PERMESSO DI RICERCA DI IDROCARBURI "PONTE DEI GRILLI"

POZZO ESPLORATIVO ARMONIA 1dir

INTEGRAZIONI

I.O - Risposta alla richiesta di integrazioni

Figura 4.1.4.I: Localizzazione epicentrale dei maggiori terremoti avvenuti in epoca storica 1900-2006 (Fonte: INGV- Progetto CPT11 catalogo parametrico dei terremoti italiani http://emidius.mi.ingv.it/CPTI11/consultazione/query_eq/)

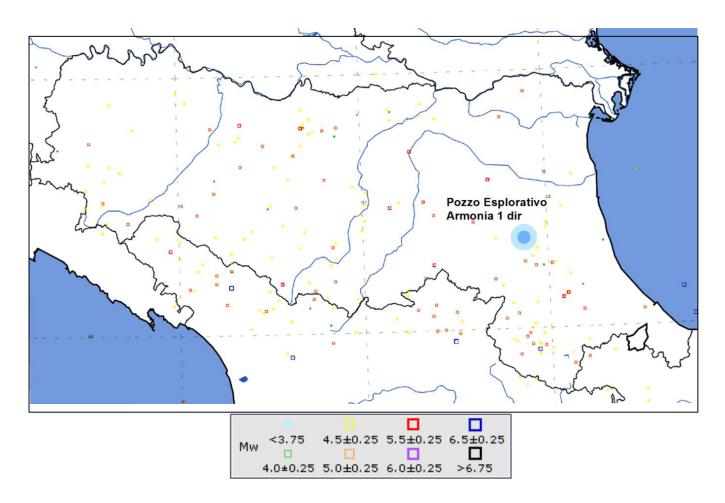
3.2 VENGA CONFERMATA O RETTIFICATA L'UBICAZIONE DEL SITO RIPORTATA IN FIGURA 4.1.4 DEL QUADRO AMBIENTALE E, SE DEL CASO, VENGANO ADEGUATE LE CONSIDERAZIONI SULLA SISMICITÀ; VENGANO INOLTRE AGGIORNATE LE FIG. 4.2.4, 4.2.5, 4.8.9 E 4.8.11 DEL MEDESIMO DOCUMENTO (AMBIENTALE).

nella figura 4.1.4 riportata alla pagina 127 del SIA, l'ubicazione del sito ha subito con ogni probabilità uno spostamento rispetto alla posizione reale, durante la formattazione del documento. Non si ritiene dunque necessario adeguare le considerazioni sulla sismicità.
